## ÜBERPRÜFUNGSprotokoll FÜR Sportanlagen mit Rasenfeldern

1. Bezeichnung der Sportanlage: ABC Sportplatz Linz Urfahr	
2. Anschrift: Hölderlinstraße 26, 4040 Linz	
3. Telefon:	Fax:
4. Wie viele Faustballfelder gibt es auf der Anlage insgesamt: 2

# ASKÖ Bewegungszentrum (ABC) Oberösterreich

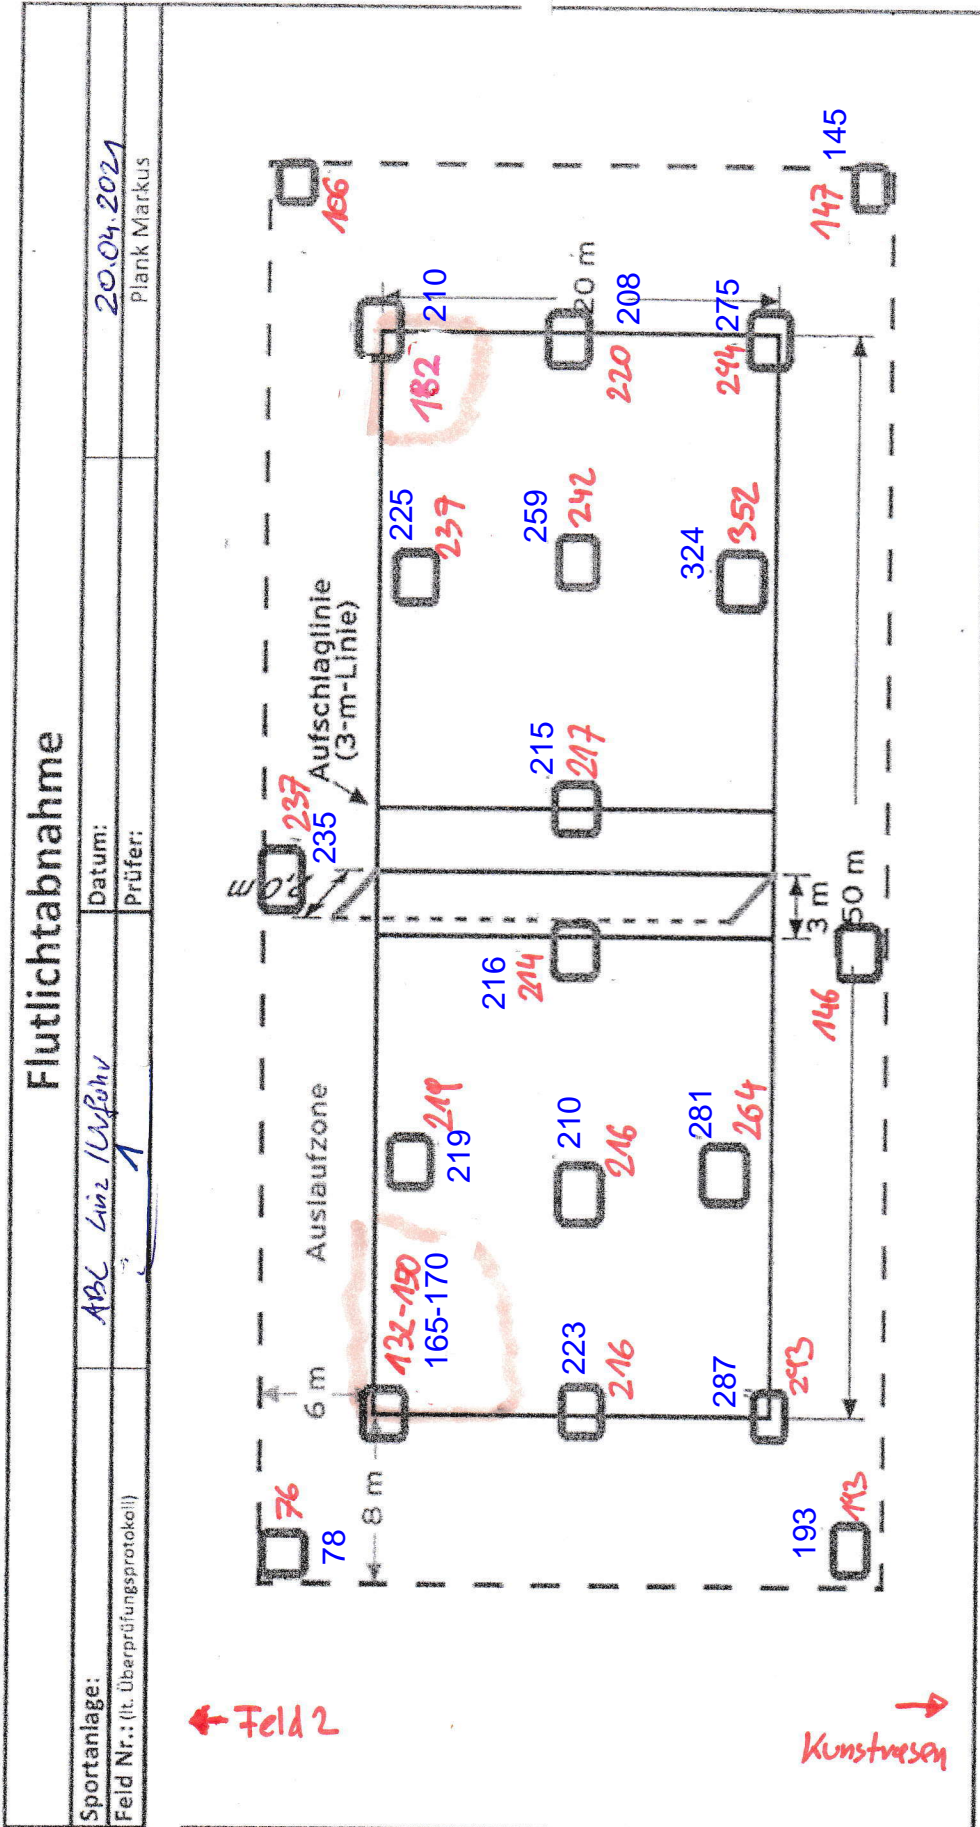
13. Sonstiges : <b>Flutlicht auf Feld 1 befristet bis 31.10.2021 zugelassen, da die Werte aufgrund von Problemen bei der Anlage nicht ganz den BL-Bestimmungen entsprechen, ab der Saison 2022 muss ein neue Kommissionierung beantragt werden! (Zulassung dann nur mehr mit Werten lt. Bestimmungen möglich)</b>

Anmerkung BLK März 2022:  
 Die Flutlichtanlage konnte die Werte erneut nicht erfüllen,  
 daher ist die Anlage ab sofort für keine Flutlichtspiele mehr zugelassen  
 Datum der Kommissionierung: 20.04.2021

Bundesligabestimmungen Pkt. 25.1: am Spielfeld mind. 200 Lux, im Auslauf mind. 75 Lux (gemessen bis max. 30 cm über dem Boden)	abgelehnt 	Begründung + Unterschrift Prüfer: Werte an zwei Punkten am Feld unter 200 Lux 
---	---------------	--
